INFORMATIONS TECHNIQUES

Date : 09.02.2023
TI : 0323
Type(s) de HG/HO
distributeur : versions
Expresso

Nouvelle sonde de température pour chauffe-eau 2,0 kW et 2,7 kW

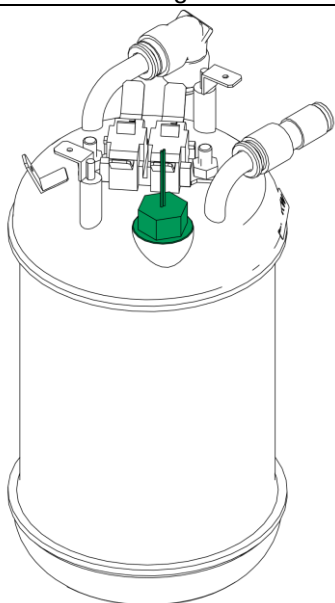
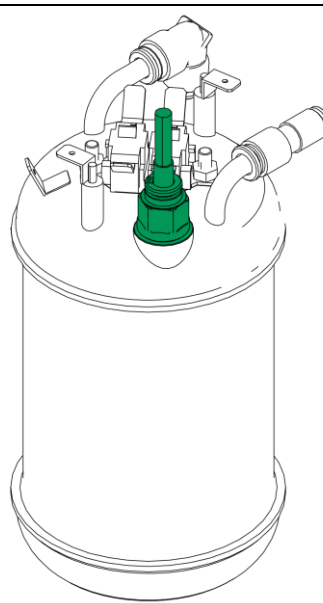
La sonde de température vissée du chauffe-eau Espresso n'est plus disponible. Pour cette raison, à partir de la **semaine de production 50 2022**, un raccord à visser avec un raccord rapide et une sonde de température enfichée est utilisé (**numéro de série 90538625**).

La sonde de température a des caractéristiques de performance identiques à celles de la sonde d'origine.

Ancien chauffe-eau avec sonde de température avec raccord à visser intégré

Nouveau chauffe-eau avec sonde de température pour raccord à visser

En cas de pièces détachées, un kit de conversion de la sonde de température portant le numéro d'article 420 50 140 00 devra être commandé à l'avenir. Outre le raccord à visser et la sonde de température, ce kit comprend également des instructions de montage détaillées.
